Kommentarer til søknad om tillatelse til å fravike manøvreringsreglement for Nedre Kvannskardvatnet i Lurøy kommune – NVE's ref. 202303201-4

Utsnitt av kart som viser rørgata mellom Smibelgvatnet og Kvannskarvatnet hvor vannet skal sendes motsatt vei for å fylle opp Kvannskarvatnet.

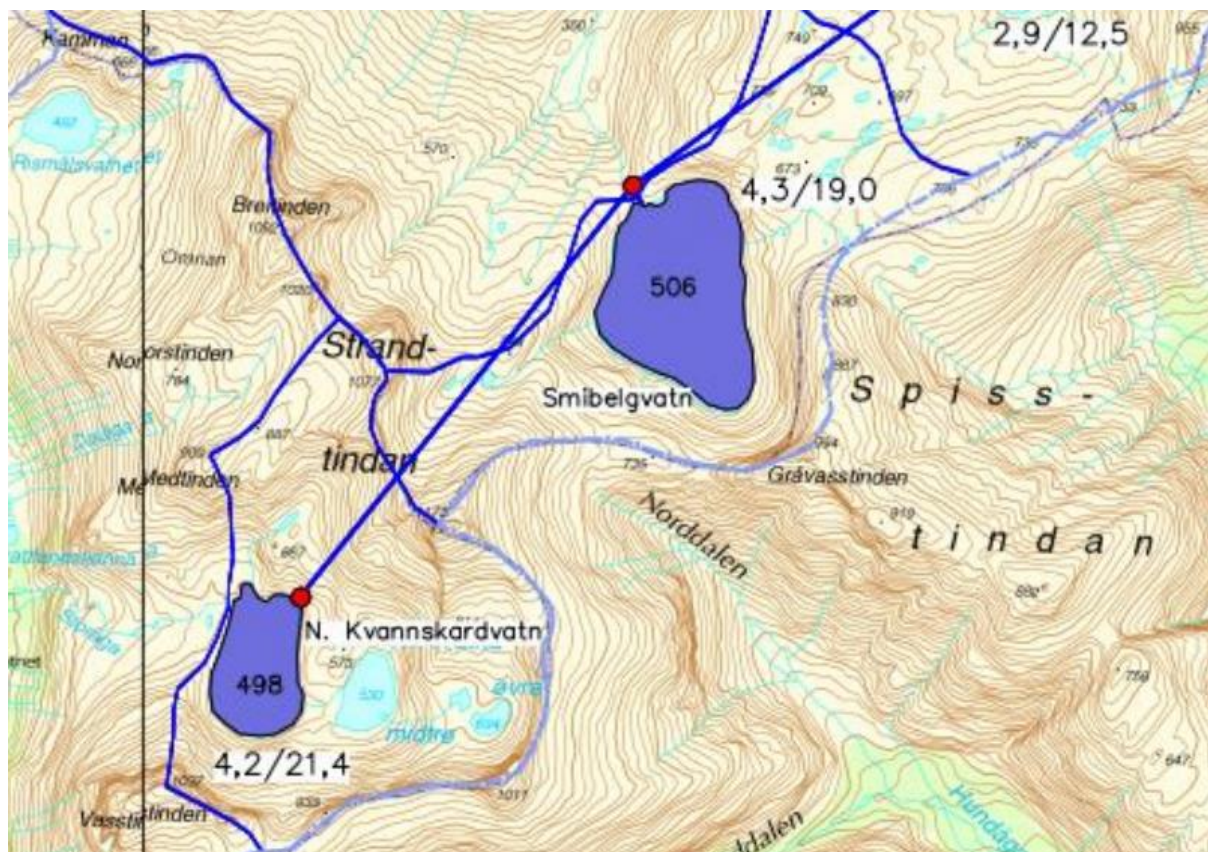
I notatet fra Smisto kraft vedrørende hydrologiske konsekvenser går det fram at at Smisto kraft skal fylle opp Kvannskarvatnet med tilsiget fra andre bekkeinntak i reguleringsystemet. Det vil i dette tilfellet si vann fra Smibelgvatnet og omegn.

Er noe skeptisk til at vann overføres fra vann på andre siden av vannskillet. Se utsnitt av kart under. Dette kan fort gi miljømessige endringer i vannkvaliteten og det økologiske livet i Kvannskarvatnet som igjen virker inn på fisken.
